RPG.271.3.2024

ZESTAW NR 2 PYTANIA I ODPOWIEDZI DO POSTĘPOWANIA

Dotyczy: „Budowa i modernizacja sieci ciepłowniczej w Sejnach wraz z modernizacją stacji uzdatniania wody - Etap 2”

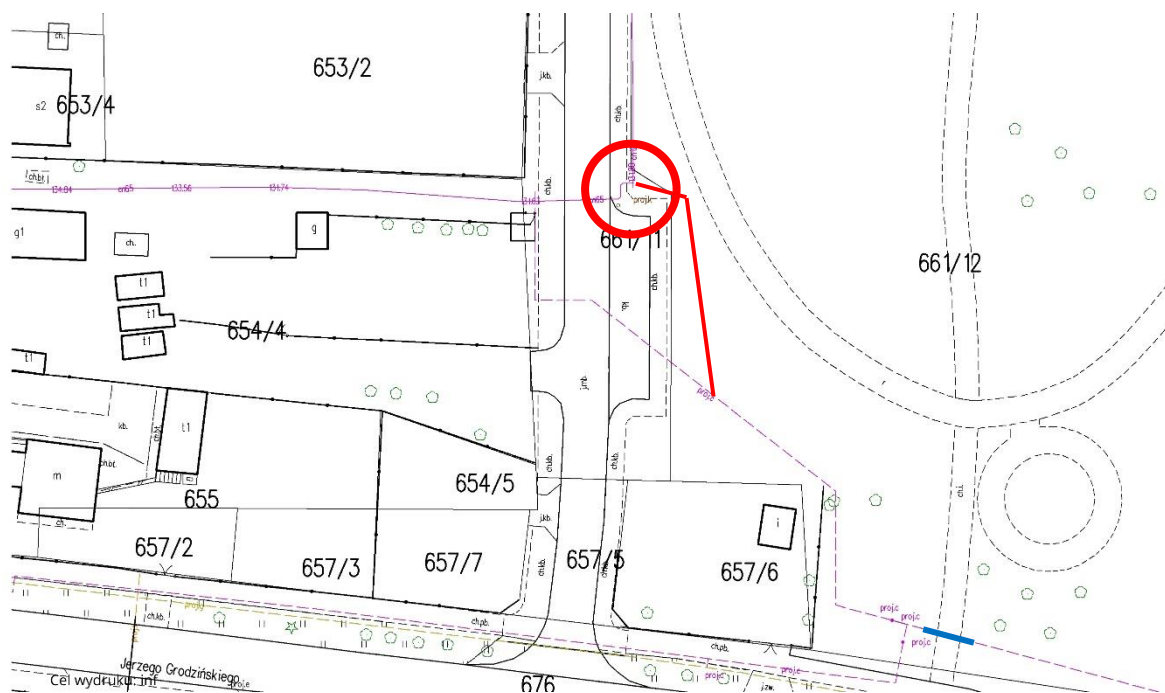
PYTANIE NR 2

Zgłaszamy Zamawiającemu wystąpienie kolizji trasy sieci ciepłowniczej z przepompownią ścieków w rejonie skweru (ul. Grodzińskiego).

Zamawiający informuje, że wpięcia sieci ciepłej na dz. 661/12 należy dokonać w miejscu oznaczonym czerwonym kółkiem na poniższej mapie, kierując się na południe, omijając teren utwardzony, w terenie zielonym łącząc się z projektowanym przebiegiem sieci (oznaczone czerwoną linią na mapie). Przejście przeciskiem pod ścieżką oznaczono linią niebieską. Zmiany w projekcie dokonane zostaną na etapie wykonawstwa.
